Opinia Nr 007808

w budynku przy ul. Piotra Skargi nr 14/5 w Walczynek  
dotycząca urządzeń grzewczo-kominowych używanych przez BOM - Świdmęcice

Opinia Nr

007806

opinia nr 07806

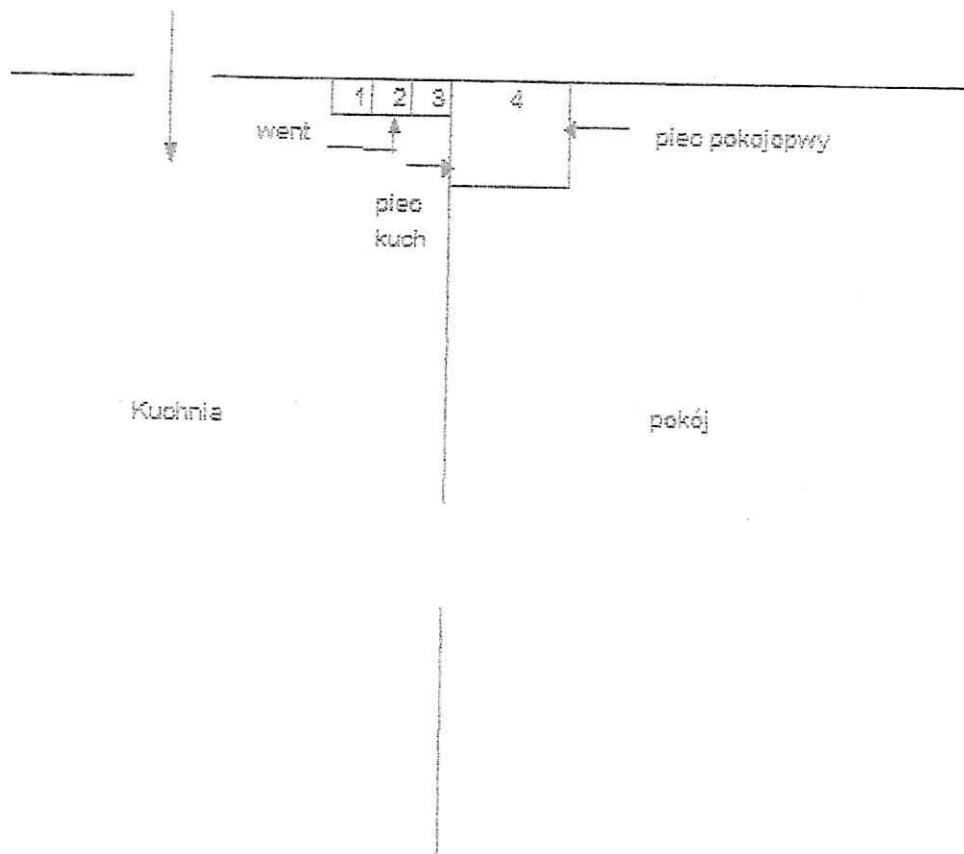
Przebieg przewodu kominowego może być  
podłączony do przewodu nr 4 o wym. 50x50cm  
Przebieg przewodu kominowego może być  
podłączony do przewodu nr 4 o wym. 50x50cm  
Wentylacja wywiewna istniejąca w przew.  
nr 2 - błąd projektowy.

Należy zaprowadzić dopływ powietrza z zewnątrz.

Wk	P1 K1
2	P1 K1
PIOTR SKARSKI 14/16	
opinia 07807 piwnica

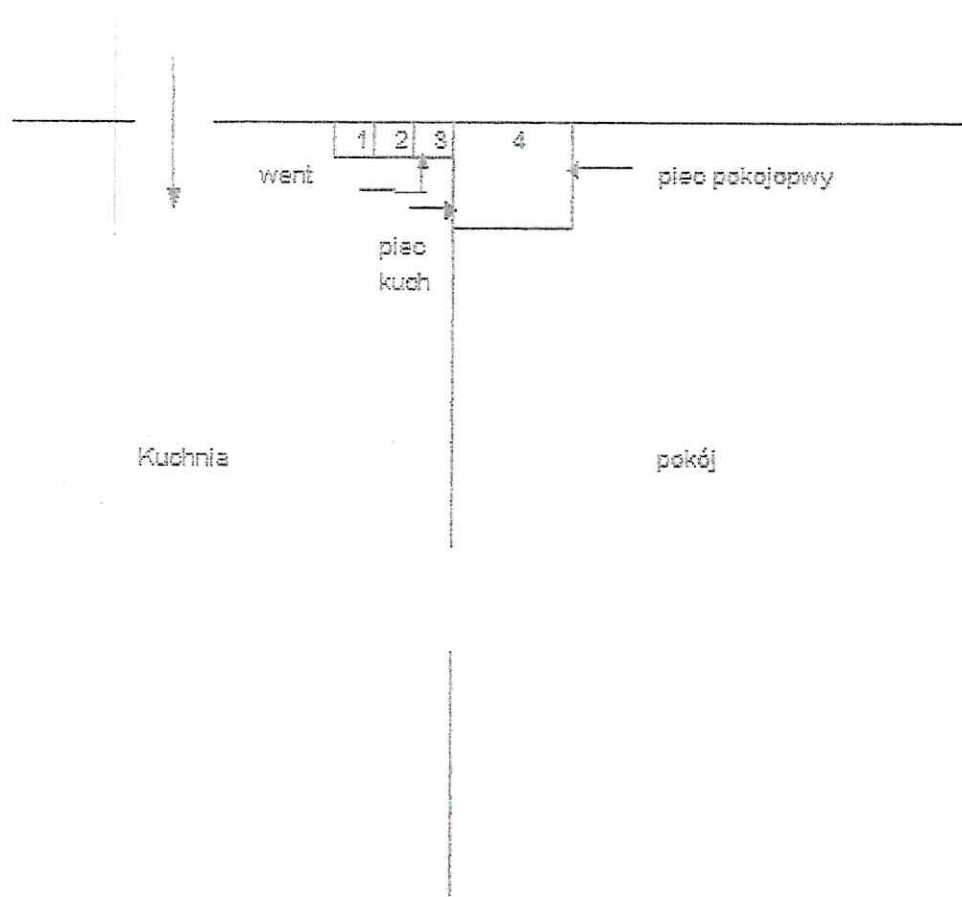
Przec grzewczy kuchenkowy może być  
podłączony do przewodu nr 4 o wym. 50x50cm.  
Przec grzewczy kotłowy może być  
podłączony do przewodu nr 4 o wym. 50x50cm.  
Wentylacja wywiewna istniejąca w  
przewodzie nr 3 - cząść mechaniczna.

Należy zapewnić dopływ powietrza z  
zewnątrz.
